## Komunikat Komisji Przetargowej nr 1

z dnia 21 czerwca 2024 r.

### dot. Specyfikacji Istotnych Warunków Przetargu nr GAPR–GPTTEL/432/24/W dot. wyboru wykonawcy robót budowlanych w ramach projektu pn. „Utworzenie Gliwickiego Parku Techniki, Technologii i Edukacji Lotniczej”

### ZESTAWIENIE PRODUKTÓW

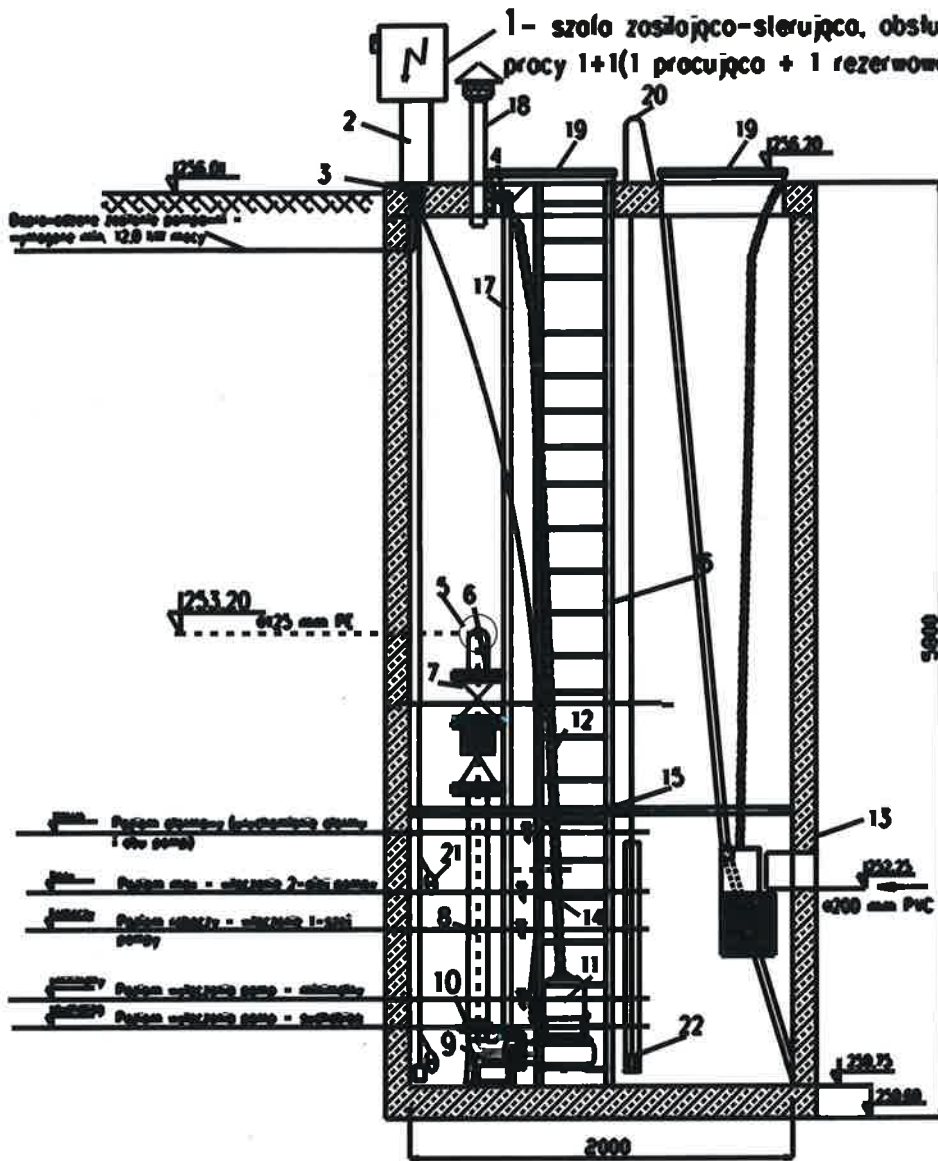
3. Proszę o udostępnienie rysunku szczegółowego kanałów szczelinowych oraz informację z jakiej klasy betonu mają być wykonane? C30/37 zgodnie z przekrojem typowym czy C45/55 zgodnie z opisem technicznym?

W załączniku do Komunikatu Komisji Przetargowej nr 1 zamieszczono zestawienie koryt szczelinowych. Odnośnie zastosowanego betonu zgodnie z przekrojem podbudowa pod koryta szczelinowe powinna być wykonana z betonu C30/37, natomiast same koryta zgodnie ze specyfikacją koryt szczelinowych zostały zaprojektowane z betonu C45/55.
